113年屏東生態在地審議案件
- 前瞻計畫核定階段簡報 -

委員意見回復

經濟部水利署第七河川分署在地諮詢小組113年第2次在地諮詢小組意見回覆表

現勘日期：113年08月16日(星期五)上午14時00分

中林排水(第四期)治理工程

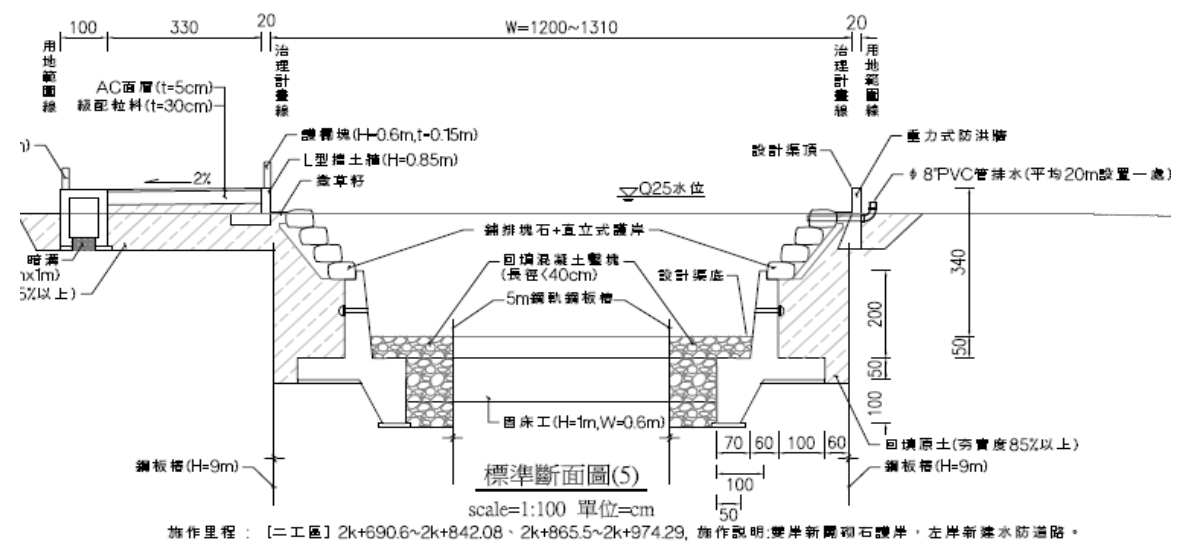
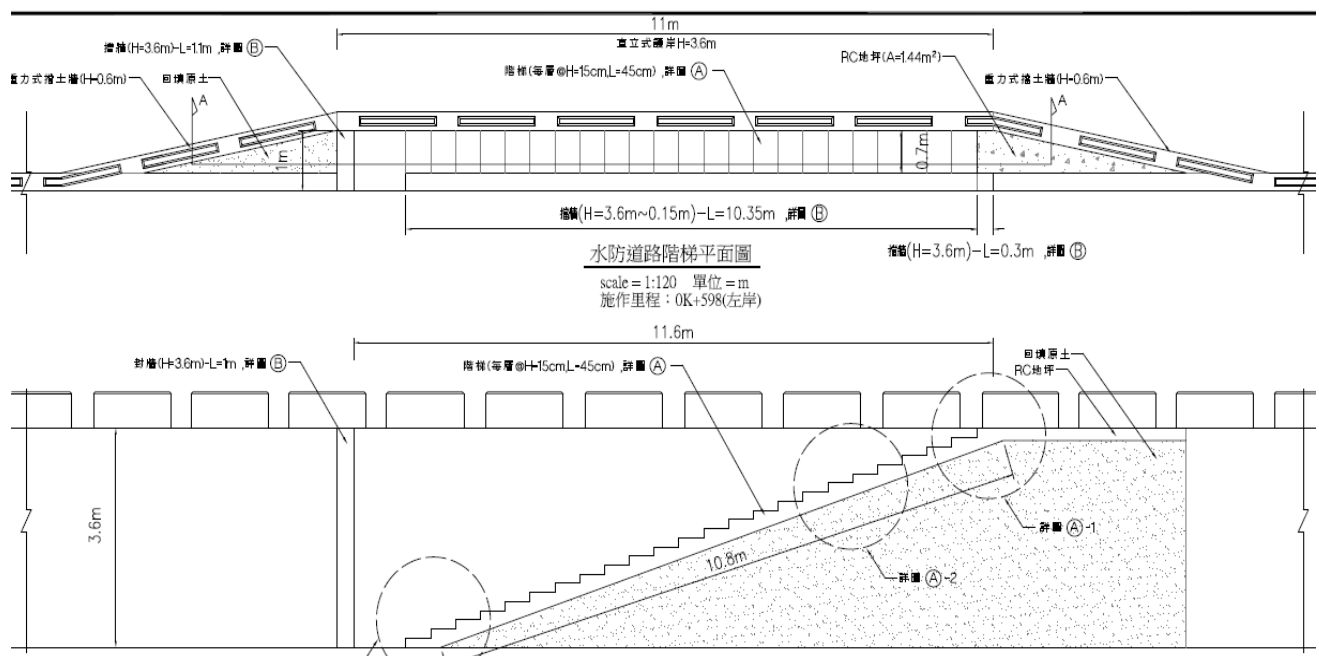
保育對策建議	溝通討論彙整	可行方案措施
設計緩坡砌塊石護岸或軟性護岸，並以小型機具進行施工，降低開挖面。	明渠段部分可採砌塊石護岸施作並採小型機具開挖施工，降低對現場環境之衝擊。	
本工區有許多鳥類、兩生類與爬蟲類會於植生區域覓食與棲息，施工時應避免擾動鄰近植生區域，以減小對其棲地之干擾。	現場施工可配合生物棲地之調查狀況調整施工時間或機具，減小對當地環境影響之程度。	根據生態調查結果瞭解區內生物之種類，後續施工階段再請生態團隊提供配合各棲地及生物作息調整施工時間及措施。
在工區內優先栽種在地原生種,以提高其生物多樣性亦可為其他野生動物利用。以碳補償機制抵消工程產生的二氧化碳或溫室氣體排放量，實現正負抵消，達到相對「零排放」。	本工程大部分工項為新設道路下方箱涵，另明渠段部分施設單岸水防道路，護岸斷面應無空間種植植栽，後續再依實際設計及用地範圍是否有畸零空間來研議原生種植栽之種植。	後續設計階段再依實際用地範圍及斷面型式評估原生物種栽植範圍。
設置多處動物逃生廊道供動物往返水域及陸域。	本工程可於新設護岸留設動物逃生廊道以供往返水路域。	
原構造塊石打除，就地取材，降低工程對於原有生態環境之衝擊，亦可減少材料運輸之碳排放。	本工程既有構造物打除之鑿塊等營建混合物將就地回填再利用，降低外運減少運輸之碳排放。	現地既有溝渠構造物打除後之鑿塊將現地回填至新設渠道之渠底再利用。
